Raumstempel
UG 02

Abweichungen Versorgungsbereiche und ARC-Planung

Raumliste		Raumattribute										Planungsbereich		Teilungsplan	Versorgungsbereiche											Widersprüche gelöst: Ja/Nein		Anmerkungen	Abweichungen/Konflikte
Arznhl	RAUMNUMMER	RN1-Bauteil	RN2-Geschoss	RN3-Raumnummer	RAUMBEZEICHNUNG	Nettoflaeche	13_Planungsbereich	02_Raumzuordnung-Teilungsplan	06_Heizung(Raum)	07_Kaelte(Raum)	15_San(Raum)	RLT	08_RLT-LUJ(Raum)	09_RLT-Hsg(Zentrale)	10_RLT-Kaelte(Zentrale)	11_RLT-MSR(Zentrale)	12_ELT-IET(Raum)	14_ELT-IES(Raum)	04_Gelöst	05_Anmerkungen	03_Abweichungen-Konflikte								
1	A-U2-01	A	U2	01	Sprinklerkanal 1	145,55	Planungsbereich GP	Gemeinschaftliches Eigentum	-	-	-	-	-	-	-	-	A	-			Keine Widersprüche								
1	A-U2-02	A	U2	02	Sprinklerkanal 2	133,24	Planungsbereich GP	Gemeinschaftliches Eigentum	-	-	-	-	-	-	-	-	A	-			Keine Widersprüche								
1	A-U2-03	A	U2	03	ZBV	44,53	Planungsbereich GP	Gemeinschaftliches Eigentum	-	-	-	-	-	-	-	-	A	A			Keine Widersprüche

Raumstempel
OG 09

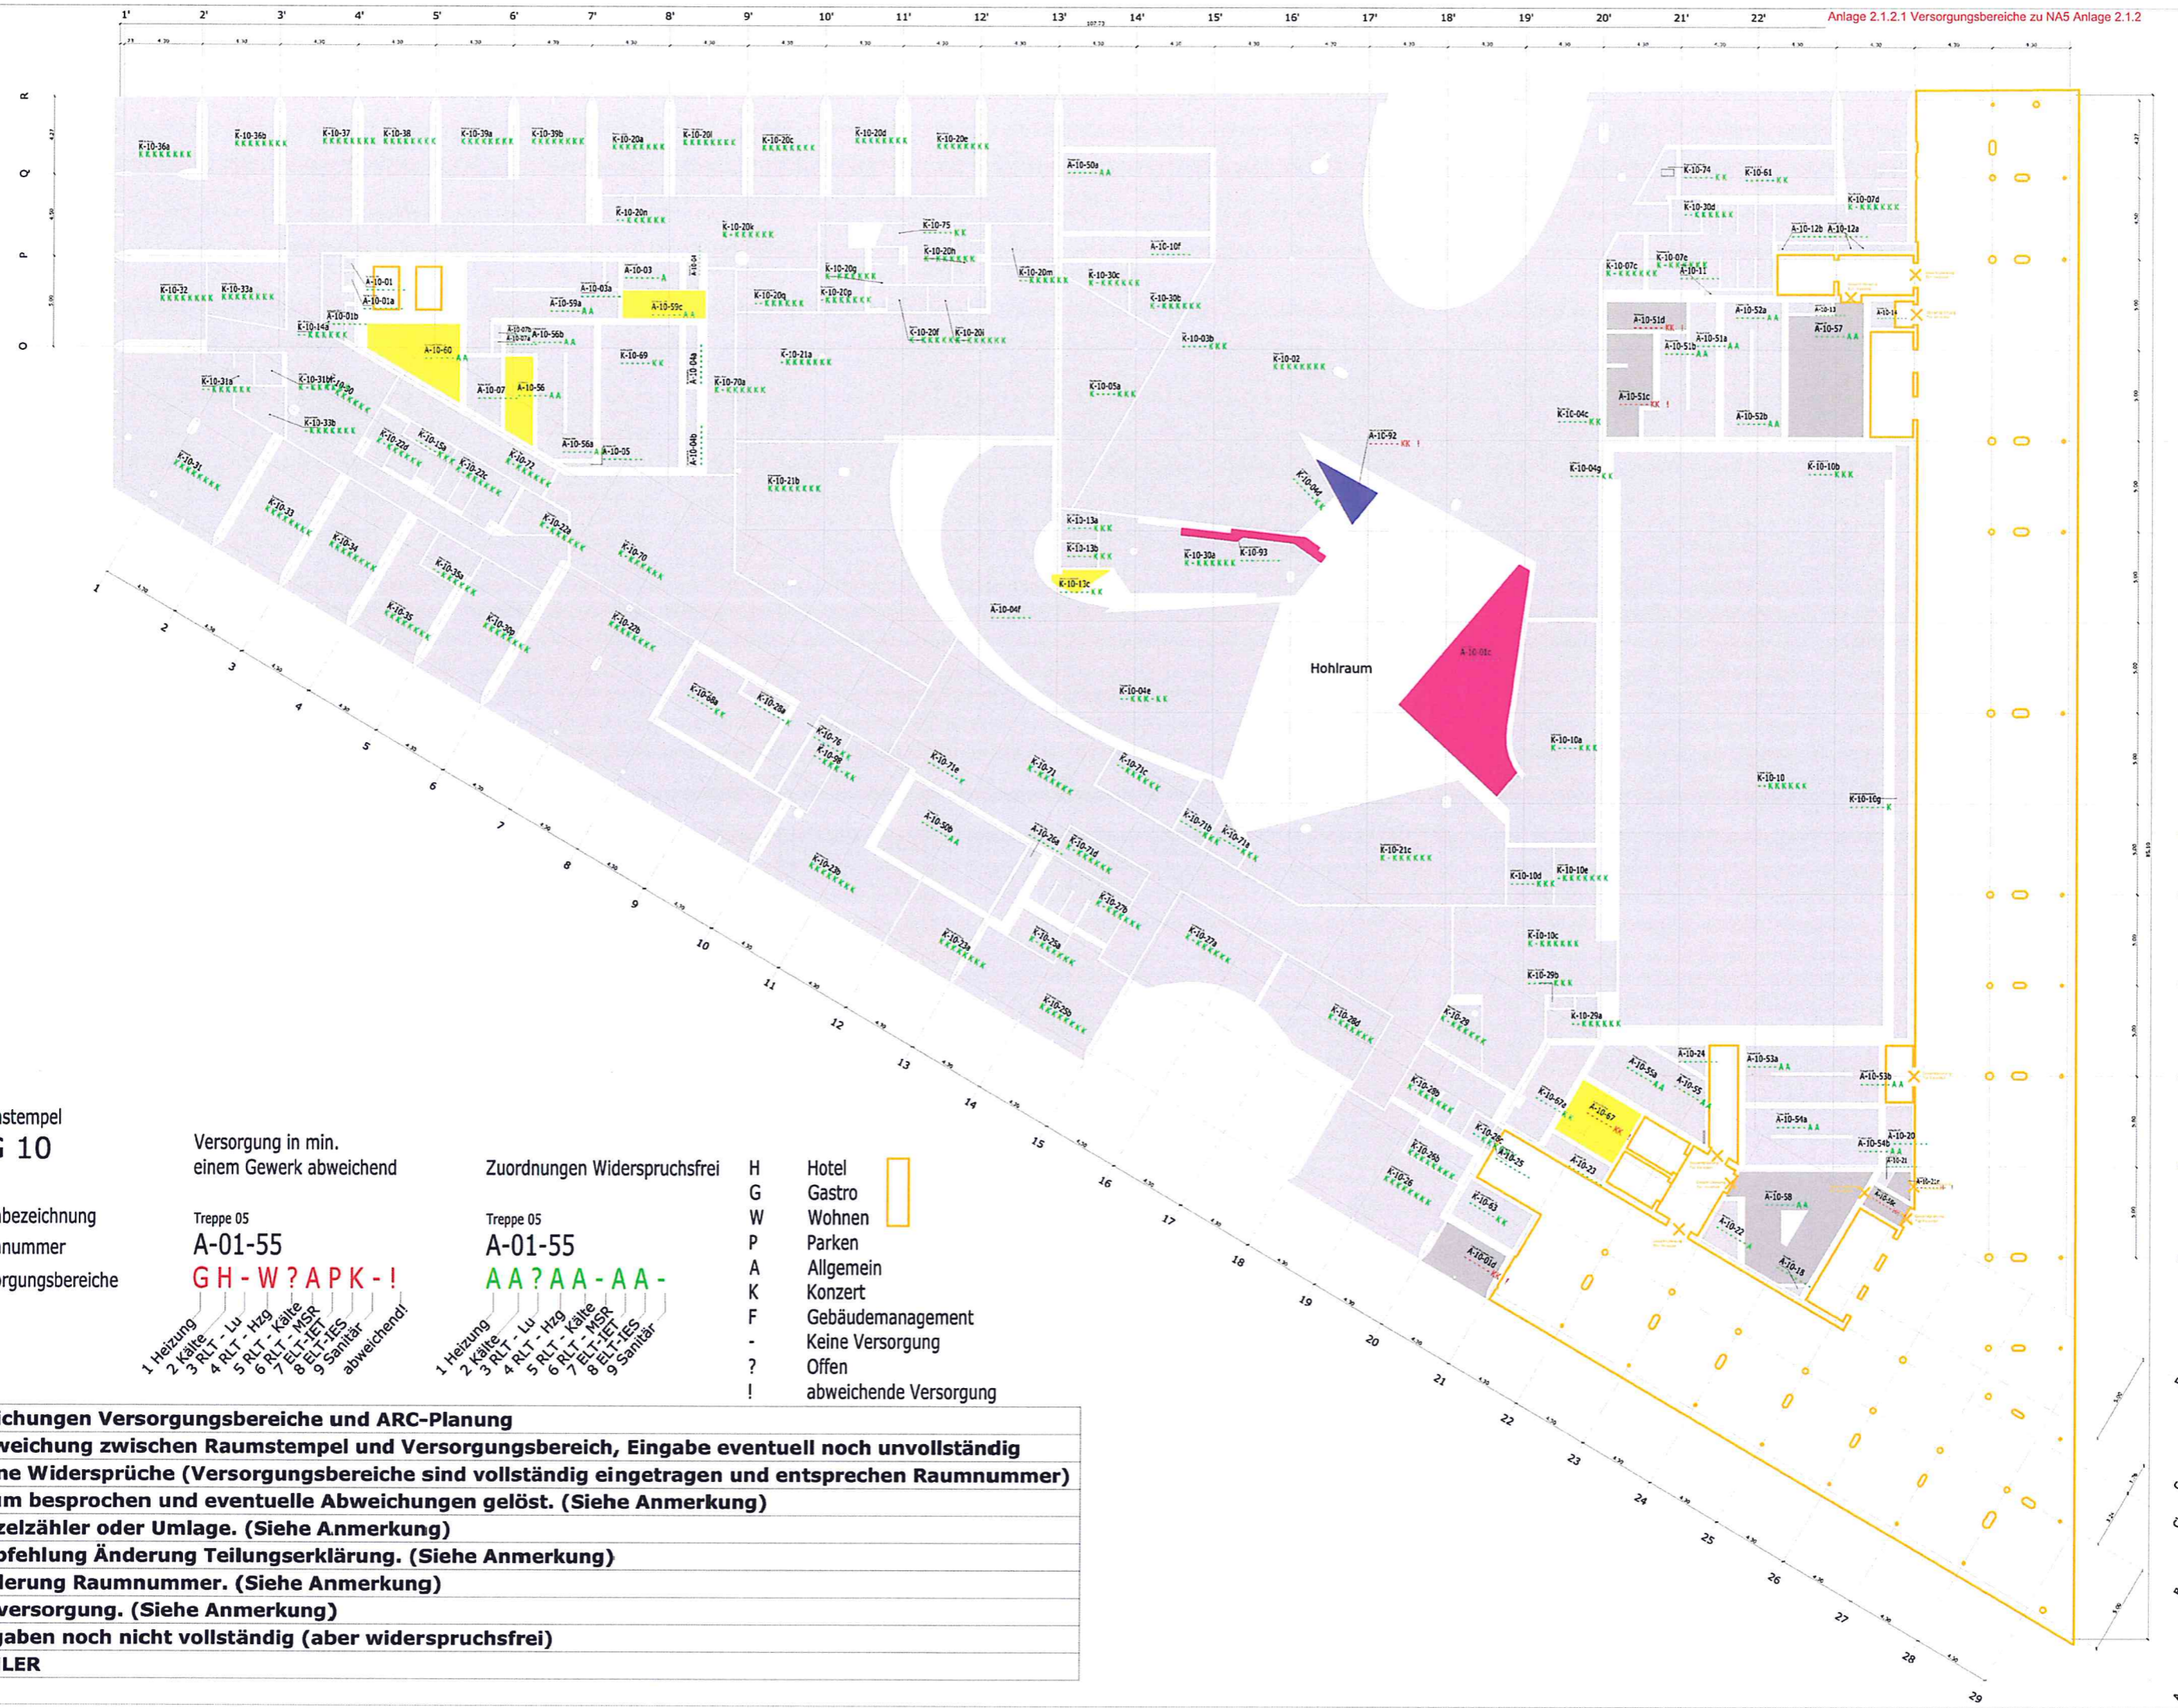
1	A-09-01c	A	09	01c	Schacht Aufz.10.2	0,83	Planungsbereich GP	Gemeinschaftliches Eigentum	-	-	-	-	-	-	-	-	-	-	ja_RN	120927: GP Raumbezeichnung ändern.	Raum besprochen und eventuelle Abweichungen gelöst.(Siehe Anmerkung)	
1	A-09-01d	A	09	01d	Luftraum Plaza	105,75	Planungsbereich GP	Gebäudemanagement LR	-	-	-	-	-	-	-	A	A				Keine Widersprüche	
1	A-09-03	A	09	03	Aussichtsterrasse Luftraum	512,16	Planungsbereich GP	Gebäudemanagement LR	-	-	-	-	-	-	-	A	A				Keine Widersprüche	
1	A-09-03a	A	09	03a	Schacht 03	25,62	Planungsbereich GP	Gemeinschaftliches Eigentum	-	-	-	-	-	-	-	A	A				Keine Widersprüche	
1	A-09-03b	A	09	03b	Schleuse	11,56	Planungsbereich GP	Gemeinschaftliches Eigentum	-	-	-	-	-	-	-	A	A				Keine Widersprüche	
1	A-09-04a	A	09	04a	Luftraum Treppe 51	5,79	Planungsbereich GP	Gebäudemanagement LR	-	-	-	-	-	-	-	A	K	UM	120927: IES bleibt, da Durchsagemöglichkeit Konzert gewünscht. IET umversorgen. Schaltgruppen "0" und Dimmbereich "0" sind anzupassen.	Umversorgung

1	A-09-04b	A	09	04b	Treppe 51 Foyer GS	90,49	Planungsbereich GP	Konzert SNR	-	-	-	-	-	-	-	A	K	UM	120927: IES bleibt, da Durchsagemöglichkeit Konzert gewünscht. IET umversorgen. Schaltgruppen "0" und immbereich "0" sind anzupassen.	Umversorgung		
1	A-09-04c	A	09	04c	Schacht 04c	16,06	Planungsbereich GP	Gemeinschaftliches Eigentum LR	-	-	-	-	-	-	-	-	-	-			Keine Widersprüche	
1	A-09-05	A	09	05	Schacht 05	0,41	Planungsbereich GP	Gemeinschaftliches Eigentum	-	-	-	-	-	-	-	-	-	-			Keine Widersprüche	
1	A-09-07	A	09	07	Schacht 07	16,49	Planungsbereich GP	Gemeinschaftliches Eigentum LR	-	-	-	-	-	-	-	-	-	-			Keine Widersprüche	
1	A-09-07a	A	09	07a	Windfang Luftraum	12,07	Planungsbereich GP	Gebäudemanagement LR	-	-	-	-	-	-	-	A	A				Keine Widersprüche	
1	A-09-07b	A	09	07b	Schacht 07b	0,31	Planungsbereich GP	Gemeinschaftliches Eigentum LR	-	-	-	-	-	-	-	-	-	-				Keine Widersprüche
1	A-09-07c	A	09	07c	Schacht 07c	0,27	Planungsbereich GP	Gemeinschaftliches Eigentum LR	-	-	-	-	-	-	-	-	-	-				Keine Widersprüche

1	K-09-10g	K	09	10g	ZBV	14,94	Planungsbereich GP	Konzert	-	K	-	K	K	K	K	K	K				Keine Widersprüche	
1	A-09-10h	A	09	10h	Technik	39,24	Planungsbereich GP	Konzert SNR	-	-	-	-	-	-	-	K	K	UM	120927: IES umversorgen	Umversorgung		
1	A-09-10k	A	09	10k	Schacht 10	9,72	Planungsbereich GP	Gemeinschaftliches Eigentum	-	-	-	-	-	-	-	-	-	-		120927: IES umversorgen	Keine Widersprüche	
1	A-09-11	A	09	11	Schacht 11	4,27	Planungsbereich GP	Gemeinschaftliches Eigentum	-	-	-	-	-	-	-	-	-	-		Kno: neuer Raum	Keine Widersprüche	
1	A-09-11a	A	09	11a	Treppe 52 Foyer KS	84,04	Planungsbereich GP	Konzert SNR	-	-	-	-	-	-	-	K	K	UM	120927: IES bleibt, da Durchsagemöglichkeit Konzert gewünscht. IET umversorgen.	Umversorgung		
1	A-09-11b	A	09	11b	Luftraum Plaza	7,44	Planungsbereich GP	Gebäudemanagement LR	-	-	-	-	-	-	-	A	A				Keine Widersprüche	
1	A-09-12	A	09	12	Schacht 12	1,52	Planungsbereich GP	Gemeinschaftliches Eigentum	-	-	-	-	-	-	-	-	-	-				Keine Widersprüche

1	A-09-51b	A	09	51b	Treppe 01B	11,05	Planungsbereich GP	Konzert SNR	-	-	-	-	-	-	-	A	A	ja	120927: bleibt hier, da TRH	Raum besprochen und eventuelle Abweichungen gelöst.(Siehe Anmerkung)		
1	A-09-52a	A	09	52a	Treppe 02A	11,31	Planungsbereich GP	Gemeinschaftliches Eigentum	-	-	-	-	-	-	-	A	A				Keine Widersprüche	
1	A-09-52b	A	09	52b	Treppe 02B	11,54	Planungsbereich GP	Gemeinschaftliches Eigentum	-	-	-	-	-	-	-	A	A				Keine Widersprüche	
1	A-09-53a	A	09	53a	Treppe 03A	10,90	Planungsbereich GP	Konzert SNR	-	-	-	-	-	-	-	A	A	ja	120927: bleibt hier, da TRH	Raum besprochen und eventuelle Abweichungen gelöst.(Siehe Anmerkung)		
1	A-09-53b	A	09	53b	Treppe 03B	10,90	Planungsbereich GP	Konzert SNR	-	-	-	-	-	-	-	A	A	ja	120927: bleibt hier, da TRH	Raum besprochen und eventuelle Abweichungen gelöst.(Siehe Anmerkung)		
1	A-09-54a	A	09	54a	Treppe 04A	10,89	Planungsbereich GP	Konzert SNR	-	-	-	-	-	-	-	A	A	ja	120927: bleibt hier, da TRH	Raum besprochen und eventuelle Abweichungen gelöst.(Siehe Anmerkung)

1	A-09-54b	A	09	54b	Treppe 04B	10,90	Planungsbereich GP	Konzert SNR	-	-	-	-	-	-	-	A	A	ja	120927: bleibt hier, da TRH	Raum besprochen und eventuelle Abweichungen gelöst.(Siehe Anmerkung)		
1	A-09-5
